Privater Gestaltungsplan
Zugerstrasse/Poststrasse

ERLÄUTERNDER BERICHT GEMÄSS ART. 47 RPV

32611 – 30.9.2019

Wirkung im Strassenraum

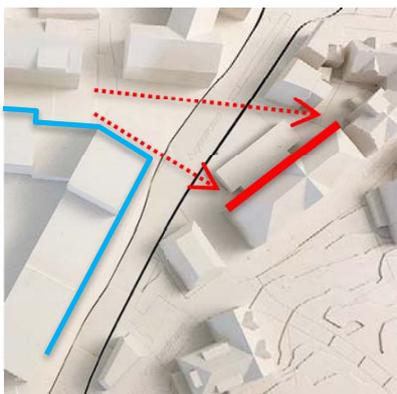
Der Text zur Wirkung im Strassenraum müsse mit der Beurteilung zur Gebäudehöhe und zur Hierarchie ergänzt werden (inkl. Visualisierungen). Sollte sich zeigen, dass das Gebäude im Baubereich C die Denkmalschutzobjekte deutlich überragt und dadurch das Haus „Zur Gerbe“ beeinträchtigt, sei in Absprache mit der kantonalen Denkmalpflege nach geeigneten Anpassungsmöglichkeiten zu suchen.

Es werden keine zusätzlichen Visualisierungen angefertigt. Die Wirkung im Strassenraum kann im vorliegenden Modell 1:500 beurteilt werden. Im Übrigen ist daran zu erinnern, dass die kantonale Natur- und Heimatschutzkommission (NHK) in ihrem Ergänzungsgutachten vom 22. Februar 2017 zum überarbeiteten Richtprojekt unter anderem festhält, dass das Gebäude im Baubereich C mit den zwei zusätzlichen Geschossen einen klaren städtebaulichen Akzent setzt.
